CISPR
20

AMENDEMENT 1
AMENDMENT 1

Amendment 1

**Limits and methods of measurement of immunity
characteristics of sound and television broadcast
receivers and associated equipment**

Figure D.1 – Schéma-bloc d'un générateur pour le signal non désiré de type G
(voir 4.2.1)
Block diagram of a generator for the unwanted signal type G
(see 4.2.1)

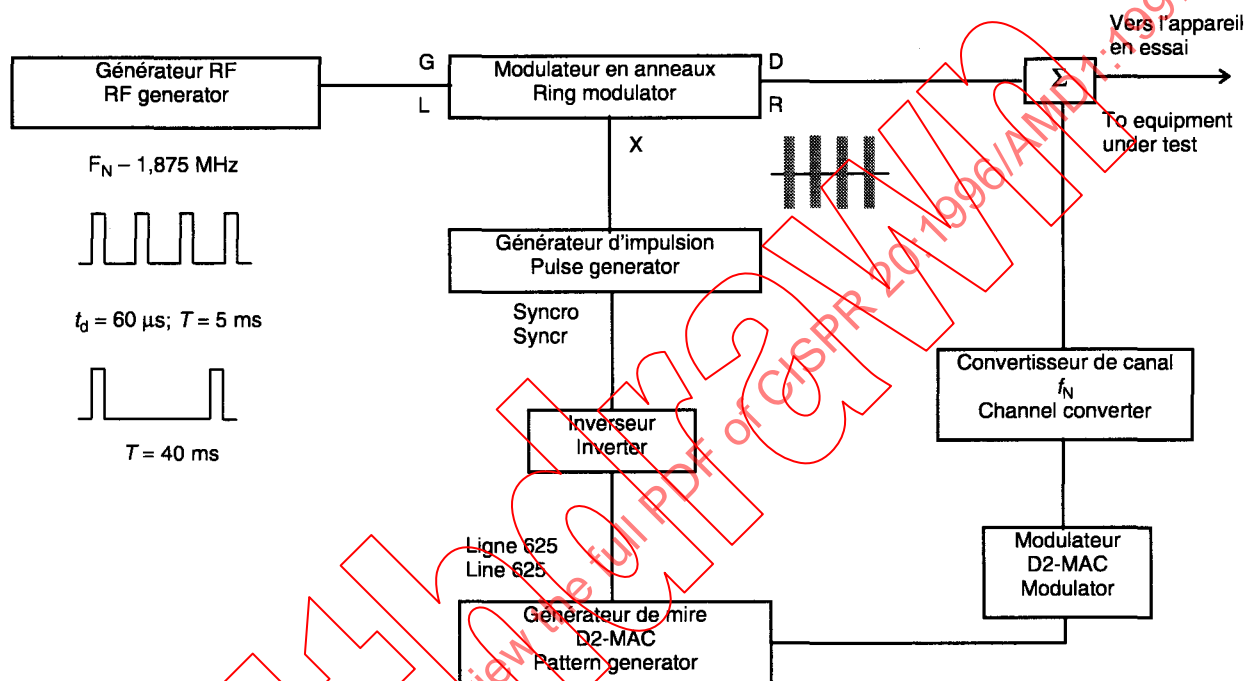
G: one pulsed unmodulated signal at the relevant picture carrier frequency $f_N + 10,125$ MHz, pulse width $t_d = 60$ μ s, pulse frequency 200 Hz ($T = 5$ ms), and if possible synchronized with the field frequency of the wanted signal generator (see figure D.1), level as given in table 13b.

Add, after annex C, the new annex D as follows:

Annex D
(normative)
Generator for unwanted signal type G
